2、3、5#楼标准层变更

6、7#楼标准层变更

4#楼首层平面变更

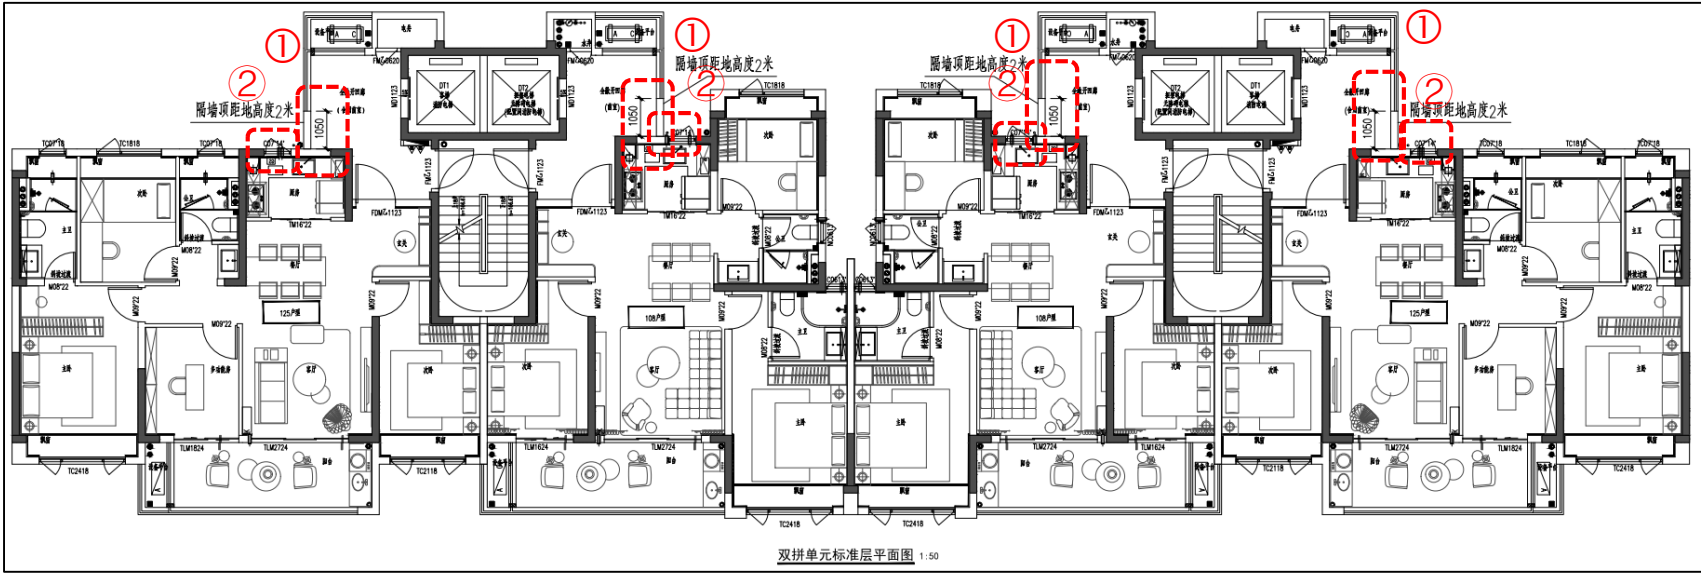
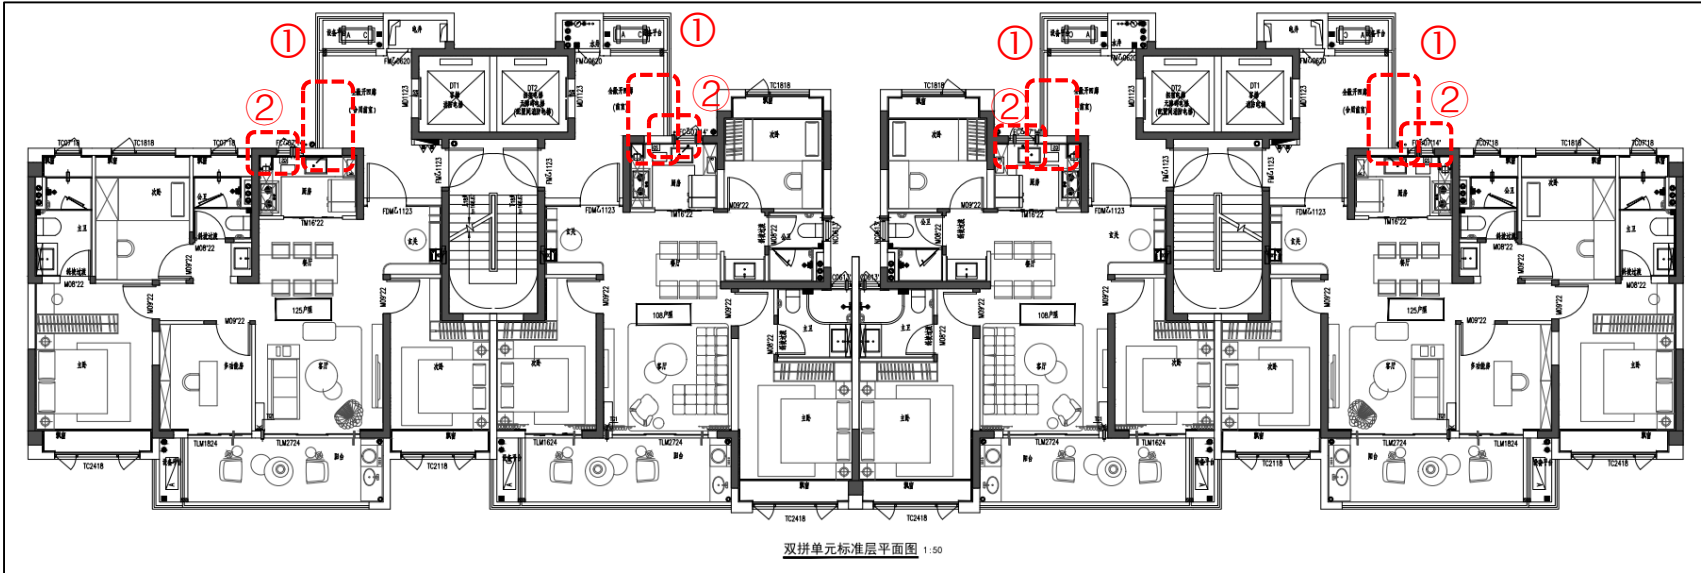
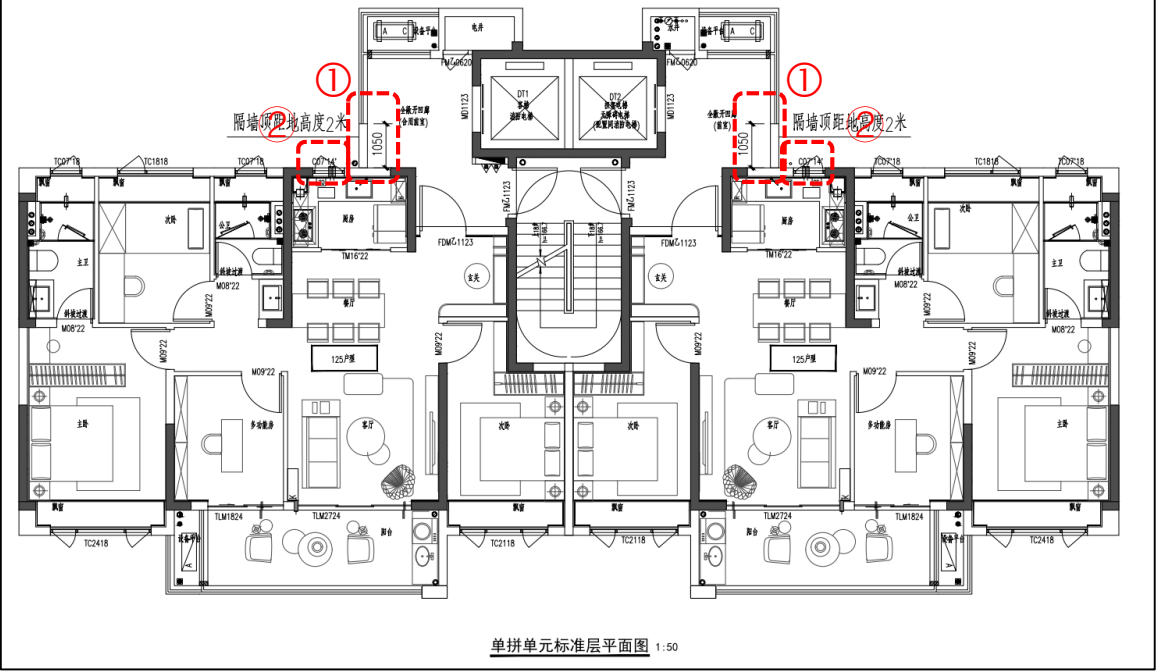
- ①: 电梯厅侧向砌筑墙取消, 改为栏杆。
- ②: 厨房外窗由普通窗改为乙级防火窗。

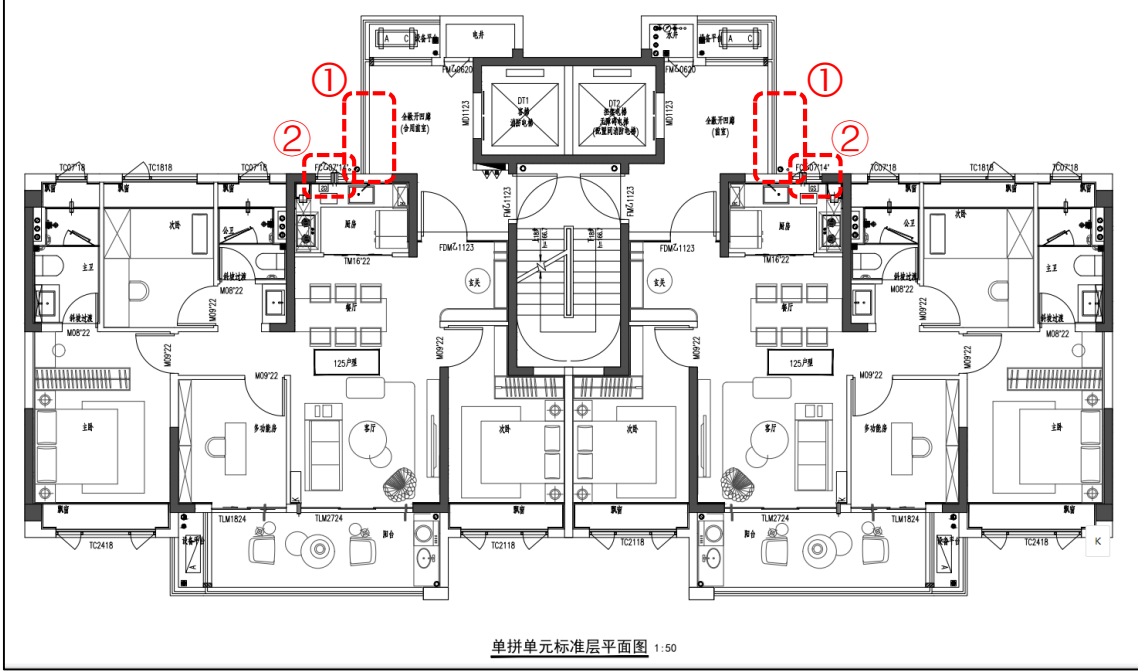
- ①：电梯厅侧向砌筑墙取消，改为栏杆。
- ②：厨房外窗由普通窗改为乙级防火窗。

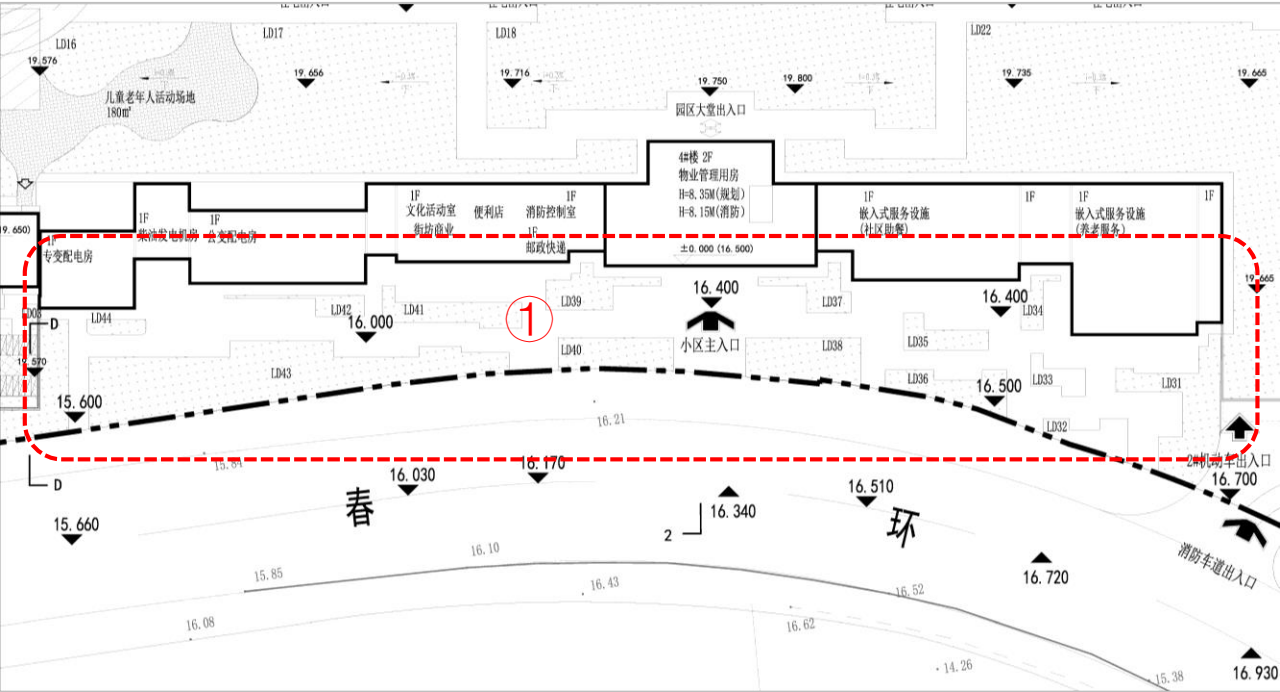
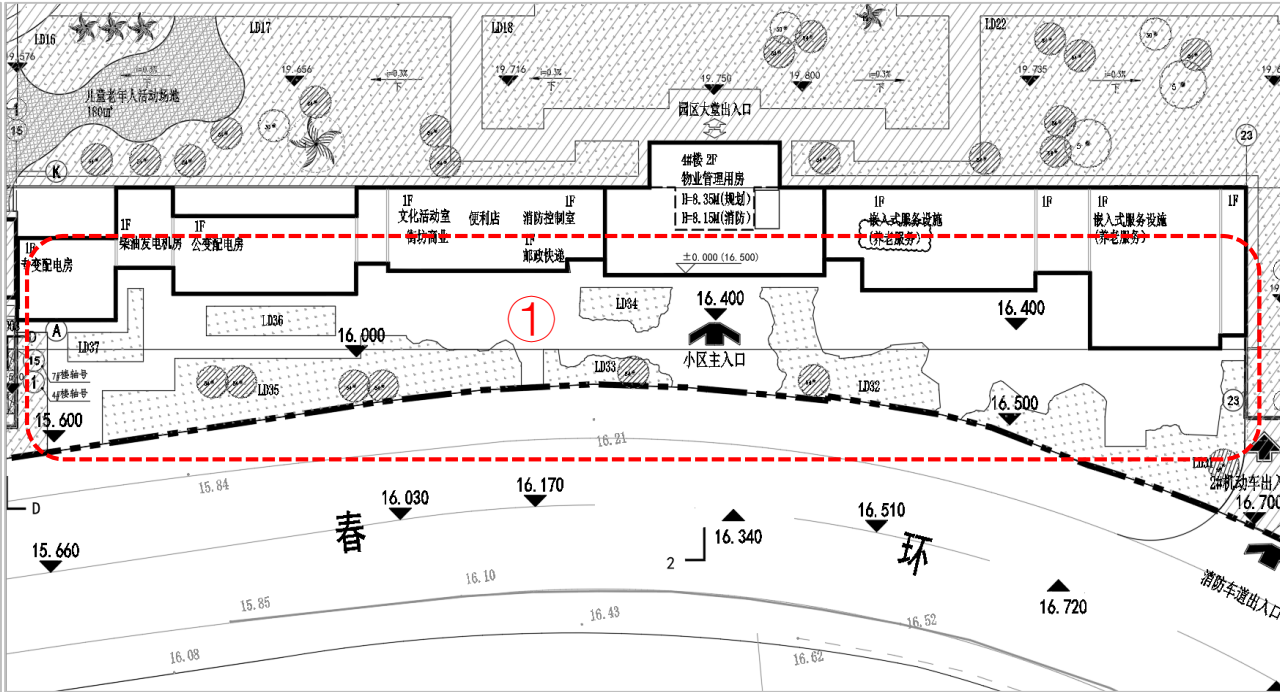
①：总图南侧局部场地绿化调整。

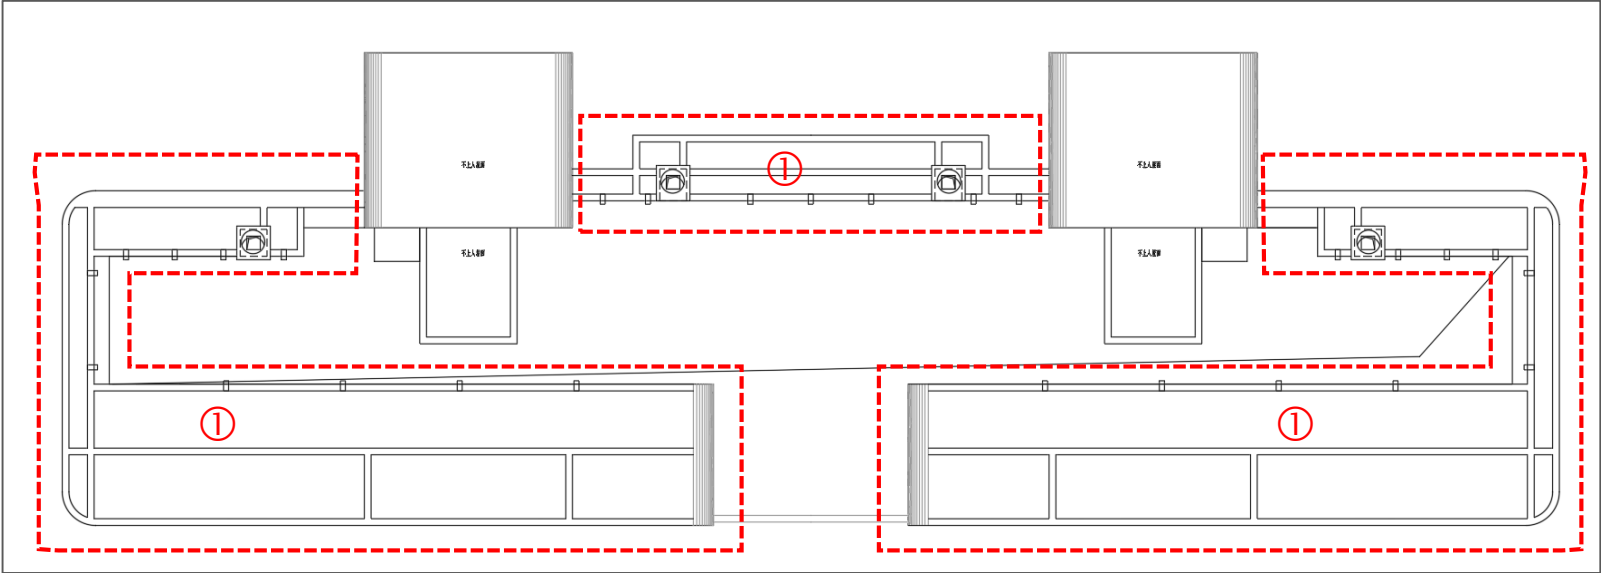
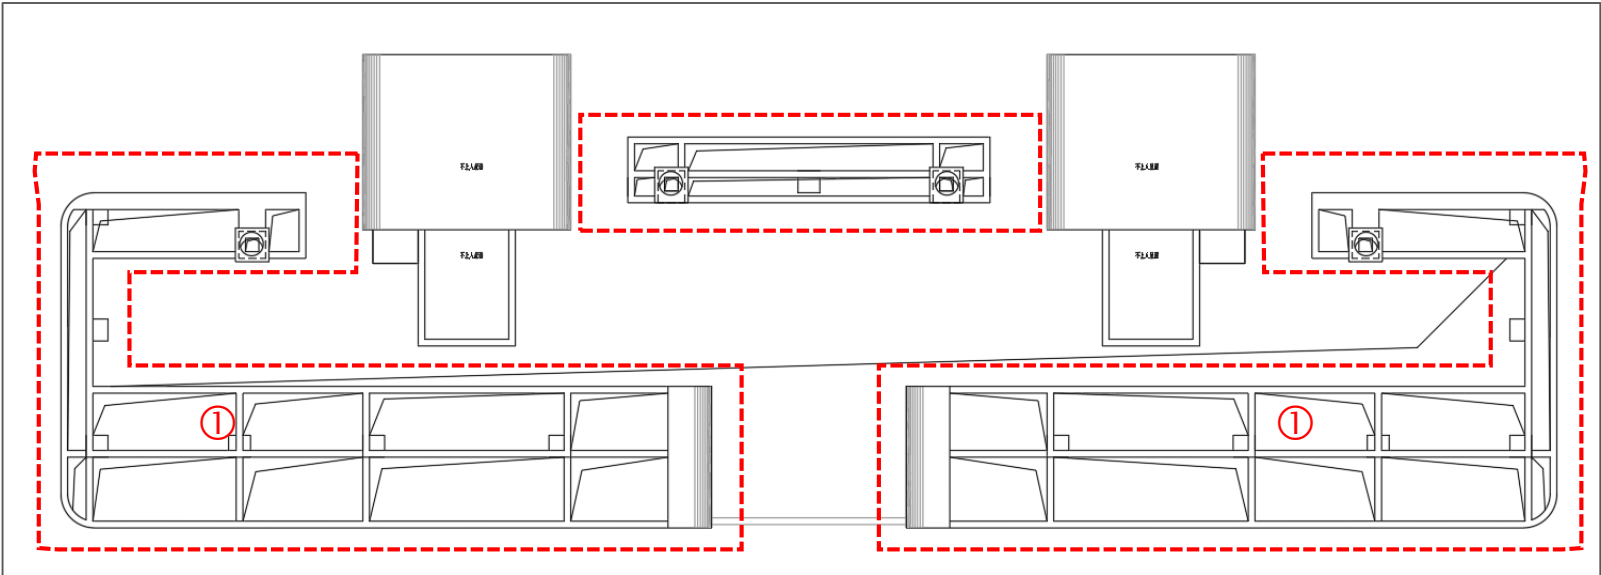
①：屋顶构架底板取消改为镂空。

6、7#楼屋面构架层变更

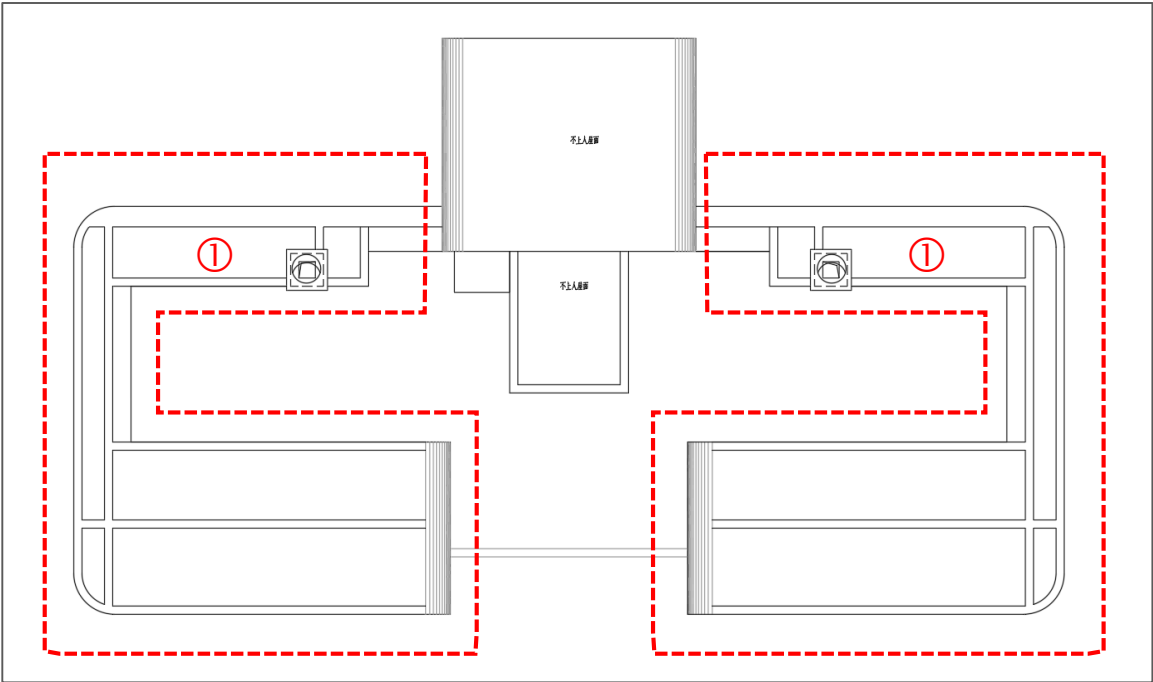
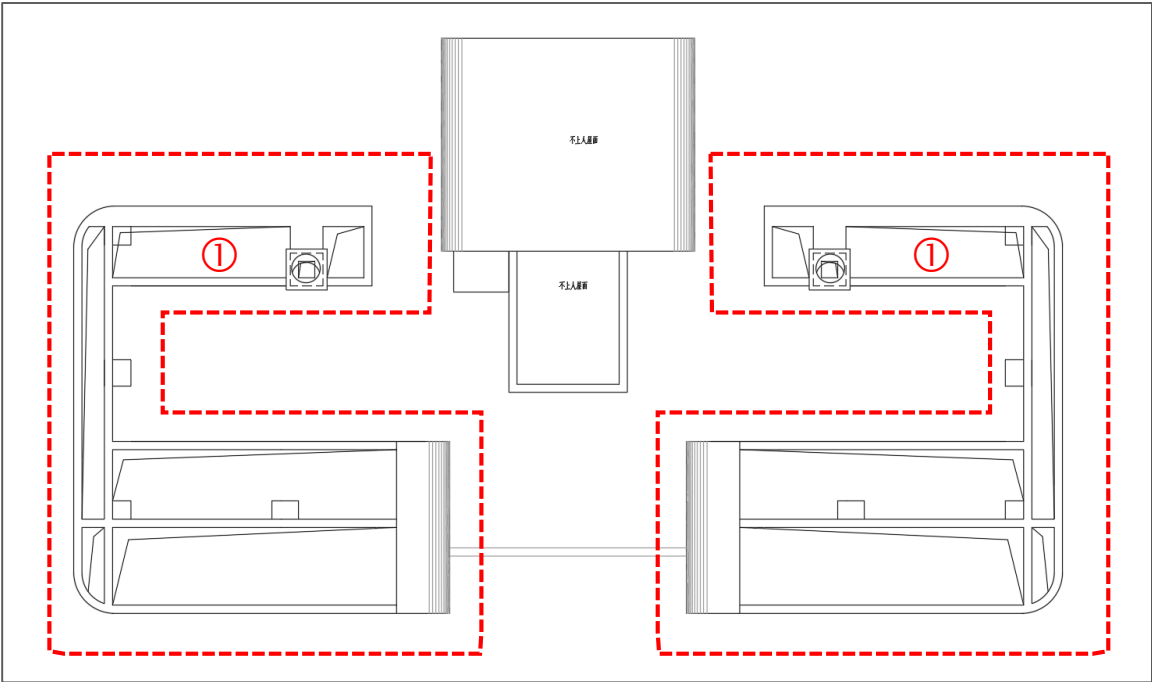
①：屋顶构架底板取消改为镂空。

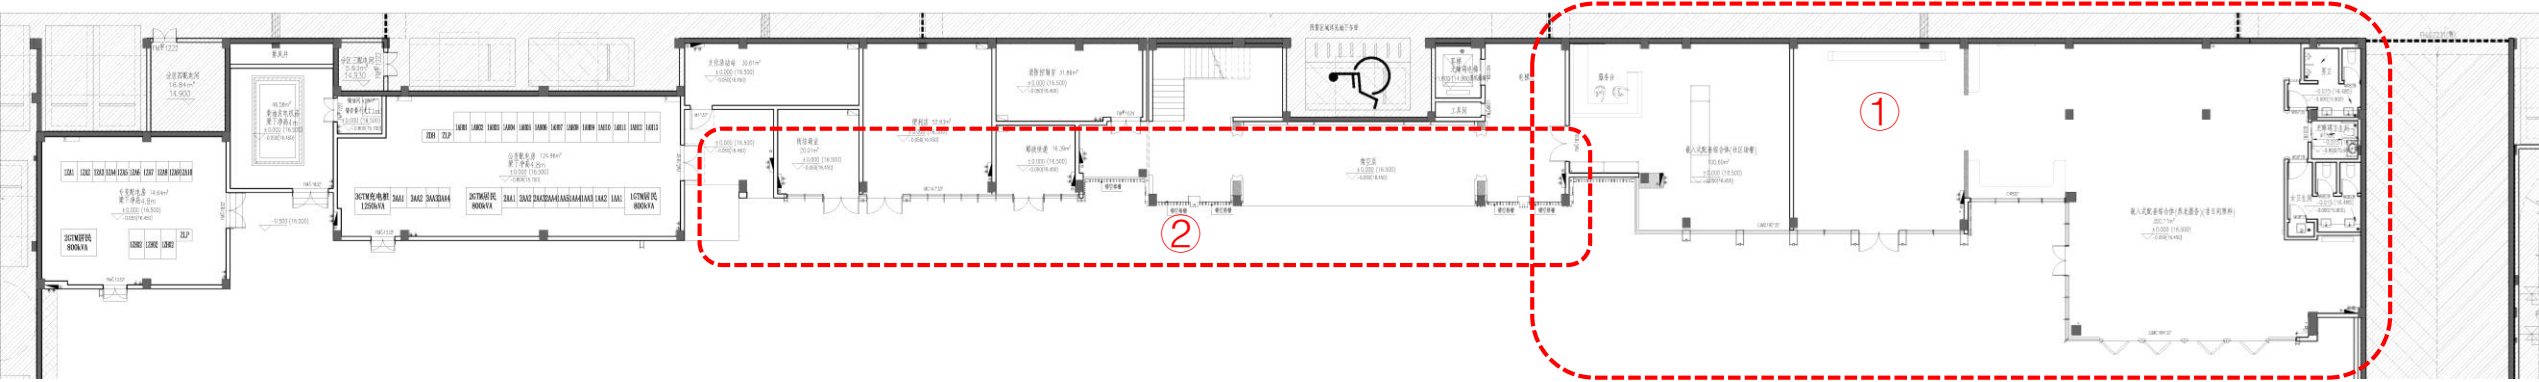
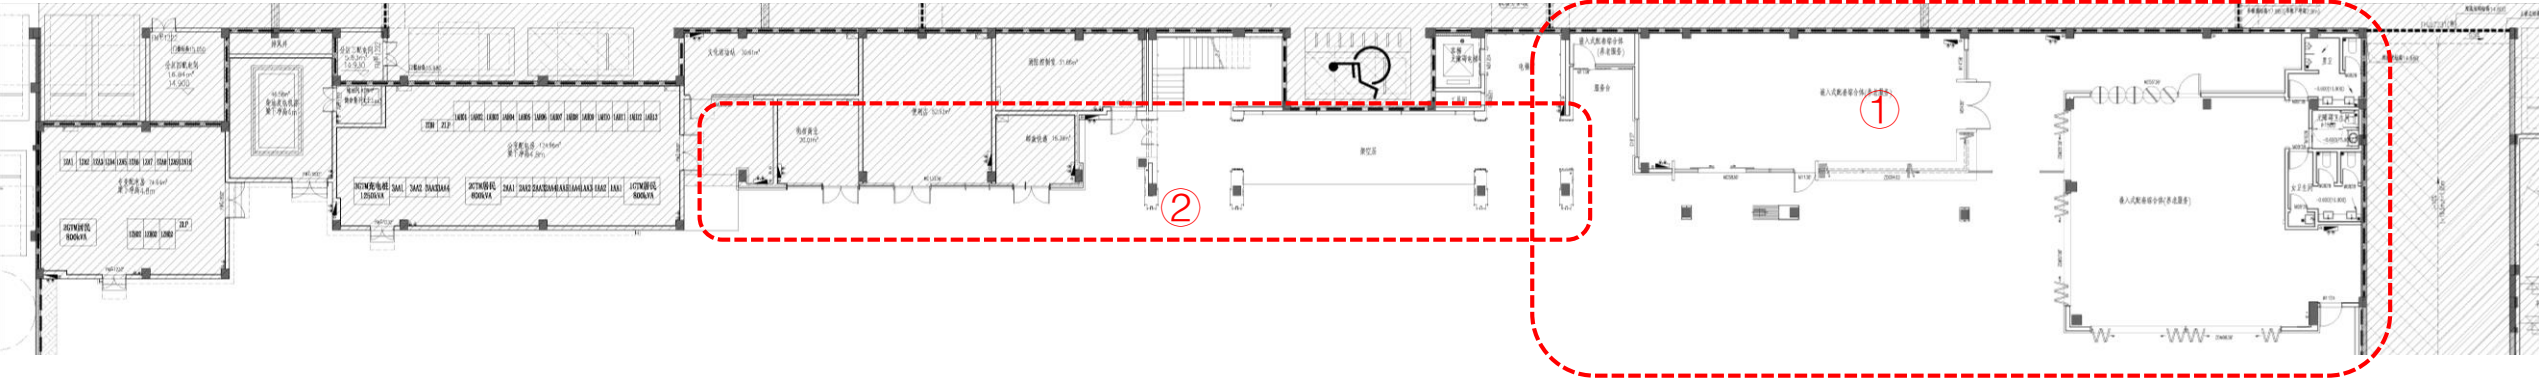
- ①：4#楼东侧1/16-19轴交D轴间墙体整体内退，形成通连廊；16-1/16轴墙体取消；嵌入式配套（社区助餐）调整为嵌入式配套（养老服务），总配套面积不变。
- ②：优化调整外立面造型（详见效果图对比）。
